A STELLUNGNAHMEN DER BEHÖRDEN UND TRÄGER ÖFFENTLICHER BELANGE

C.8	Person 8 (Schreiben vom 25.04.2025)	
C.8.1	<p>Als Anwohnende des südlich am I-Hof gelegenen Wohngebiets, haben wir uns mit großem Interesse die Bauleitpläne/Bebauungsplan 069 II Rheinufer Nord "2. Teilbebauungsplan Industriehof" angeschaut und Dank der beiden Anwesenden Mitarbeiterinnen der Stadt Speyer sowie des Industriehofes einen sehr guten Eindruck gewinnen können - vielen Dank dafür.</p>	<p>Dies wird zur Kenntnis genommen.</p>
C.8.2	<p>Hier unsere Bedenken bzw. Änderungsvorschläge:</p> <p>Bei einer Planung von 350 Wohneinheiten, ersehen wir eine zweite Zu- und Ausfahrtmöglichkeit über die Hasenpfühlerweide auf der Nord/West-Seite des Industriehofes, für dringend erforderlich um Mehrbelastung für die angrenzenden Wohngebiete des ohnehin schon stark belasteten Altbestandes (Ziegelofenweg/Fritz Ober Straße) sowie der Franz Kirrmeier Straße mit nur einem Radweg der in beide Fahrtrichtungen genutzt</p>	<p>Dies wird nicht berücksichtigt.</p> <p>Eine weitere Zufahrtmöglichkeit über die Hasenpfühlerweide auf der Nord-West-Seite zum Industriehof wird nicht angestrebt.</p> <p>Bei der angeführten Argumentation wird aller

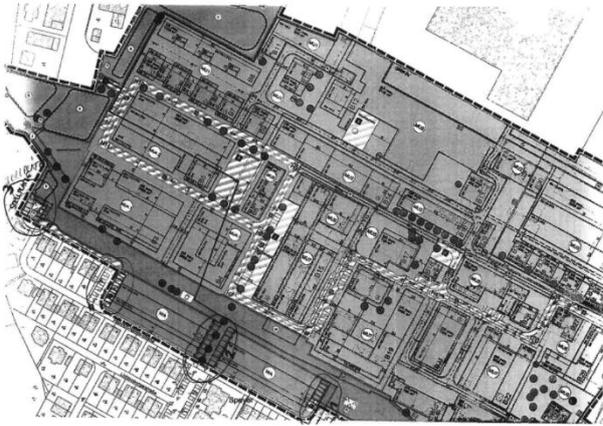
C.3	Person 3 (Schreiben vom 09.04.2025)	
C.3.1	<p>Im Rahmen des vor-Ort-Termins am Montag, 07.04.2025, hatte meine Frau sich über den aktuellen Stand der Bebauungsplanung informiert. In diesem Zuge wurde angeboten, weitere Vorschläge</p>	<p>Dies wird zur Kenntnis genommen.</p> <p>Zwischen dem Wohngebiet und dem Urbanen Gebiet wird eine öffentliche Grünfläche festgesetzt. Für die öffentliche Grünfläche sind die</p>

Nr.	Stellungnahmen von	Beschlussvorschlag
	<p>einzureichen bzw. weitere Informationen zu erhalten.</p> <p>Wir wohnen in der Heinrich-Narjes-Str. Direkt vor unserem Haus ist auf dem aktuellen Plan ein Spielbereich eingezeichnet - betitelt als „Spielen im Grünen“. Bitte teilen Sie uns mit, was konkret hier angedacht ist.</p>	<p>Zweckbestimmungen Parkanlage und Spielplatz festgesetzt. Entsprechend der Zweckbestimmung der Grünfläche sind Anlagen zulässig, die zur üblichen Ausstattung einer Grünfläche gehören. D.h. Spielplätze, einzelne Spielgeräte, Wege, Bepflanzungen und Gestaltungselemente sind gemäß Bebauungsplan in der gesamten öffentlichen Grünfläche zulässig.</p> <p>In diesem Zusammenhang wird jedoch darauf hingewiesen, dass ein Bebauungsplan kein Ausführungsplan ist, aus dem differenzierte Einzelmaßnahmen entnommen werden können. Festsetzungen in Bebauungsplänen haben einen gewissen Abstraktionsgrad. Es ist üblich, dass Einzelmaßnahmen erst auf nachfolgenden Planungsebenen geplant werden. Dies wird auch hier der Fall sein. Die Grünflächenplanung steht noch aus und wird erst beginnen, wenn der Bebauungsplan rechtskräftig ist. Dazu wird es noch einmal einen eigenen Prozess geben. Bei der Bürgerveranstaltung wurde der Rahmenplan zum besseren Verständnis noch einmal ausgehängt. Darin war eine mögliche beispielhafte Gestaltung der Grünfläche enthalten. Wie die Grünfläche letztendlich gestaltet wird, steht aber noch nicht fest. Eine Planung zur Umsetzung liegt noch nicht vor.</p>
